**EFFICIENTAMENTO E MIGLIORAMENTO AMBIENTALE
DELLA CENTRALE DI VOGHERA -
NUOVA CALDAIA AUSILIARIA ELETTRICA
E RETROFIT DELL'AIR CONDENSER**

**Verifica di Ottemperanza Condizione ambientale 1
del Parere CTVA n. 400 del 14 dicembre 2021**

**Aggiornamenti Relazione di ottemperanza
su osservazioni trasmesse da ARPA Lombardia
con nota del 13/04/2022**

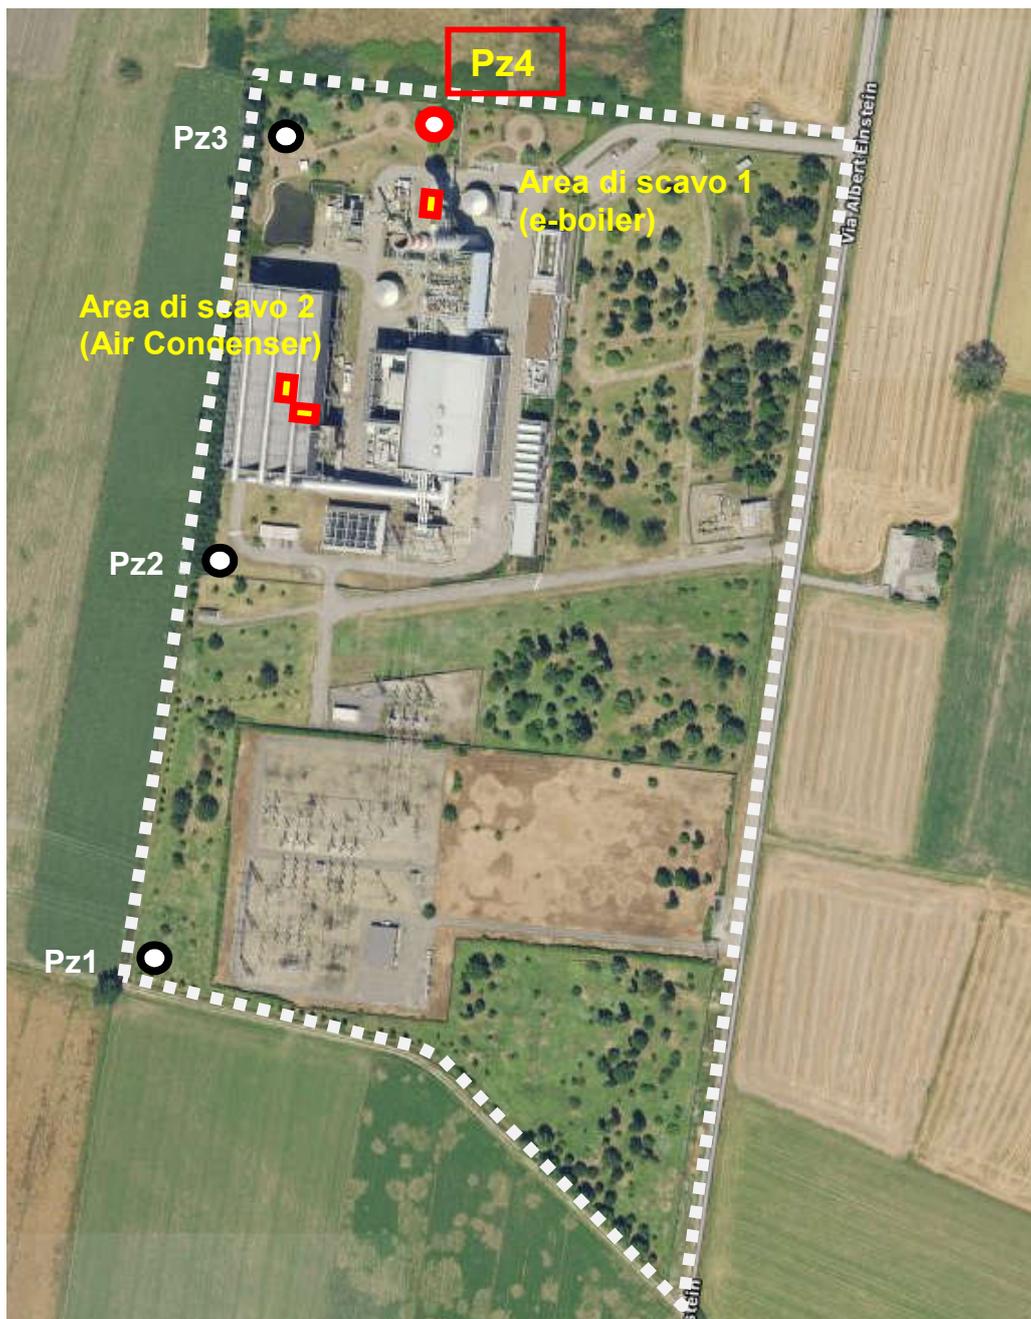
“Tenuto conto della presunta direzione di falda, PZ3 rappresenta l'unico piezometro di valle idrogeologica, il quale però risulta essere localizzato in posizione decentrata rispetto alle aree di scavo, con particolare riferimento all'“Area di scavo 1”. Per tale motivazione si ritiene opportuno prevedere il posizionamento di almeno un ulteriore piezometro di valle idrogeologica, da ubicarsi a est di PZ3 e a nord dell'Area di scavo 1.

L'ubicazione di un nuovo piezometro consentirà inoltre di poter disporre di un punto non allineato con la terna di piezometri PZ1, PZ2 e PZ3, utile per consentire una più attendibile ricostruzione del locale andamento di flusso della falda, onde confermare l'assetto idrogeologico ipotizzato nello studio.

Come richiesto da ARPA è stato previsto un nuovo piezometro (Pz4) a valle idrogeologica degli scavi dell'area dell'e-boiler, in modo tale da meglio intercettare le linee di flusso della falda. A questi fini è stata individuata la seguente posizione (v. figura sottostante, in cui sono presenti anche gli altri 3 pozzi), compatibilmente con i vincoli dettati dalla presenza di impianti e sottoservizi. Il piezometro è in pvc, con diametro 4".
